TECHNICAL SERVICE BULLETIN

Technical Service Bulletin: 10-1526
Expiration Date: December 31, 2022

The Wi-Fi Ranger Teton Wi-Fi Booster Hood/Cover may develop cracks.

TECHNICAL SERVICE BULLETIN 10-1526 REMEDY INSTRUCTIONS

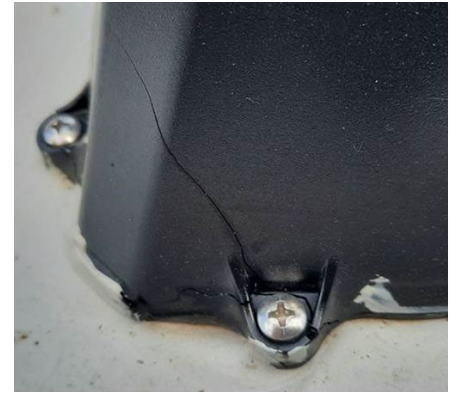
A PHOTO CLEARLY SHOWING THE CRACKS IN THE WIFI RANGER HOOD IS REQUIRED.

Check For Cracking

- Check the Teton WiFi Booster/Antenna for any visible cracks around where the hood attaches to the base. If the Teton has no cracks and is properly sealed, no action is needed.
- If cracking has occurred, the Teton hood will need to be removed and replaced. **Please submit a claim via Dealer Connect with pictures of the cracks using the Replacement Code Only. A replacement will then be shipped.**

Replace Cracked Teton Hood

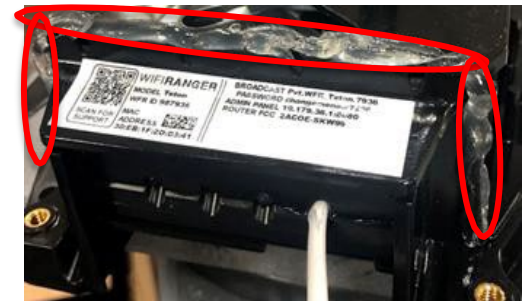
3. Carefully lift the hood away from the base as shown to the right with the 3 arrows. If the carrier stays attached to the hood, carefully remove and replace back onto the base. Next, remove all sealant from the carrier as circled in the picture at the bottom right of this page.

4. Snip the zip tie and then remove the QTY 3 screws that secure the OTA antenna from the removed hood by using a #2 Phillips Extra Long Screwdriver. Pull the cables up through the center hole of the hood.

1. With wire cutters, carefully cut the zip tie around the coax cables that creates a drip loop on the backside of the Teton. Slide back the plastic covers that protect the coax cables by gently pushing them backwards. Then, with a 7/16" wrench disconnect the Black OTA coax and White Radio coax from the coax cables that enter the RV.

2. Next, remove the QTY 6 screws that secure the hood to the base of the Teton. Remove any excess sealant that blocks access to these screws. Be sure to not damage the rubber roof.
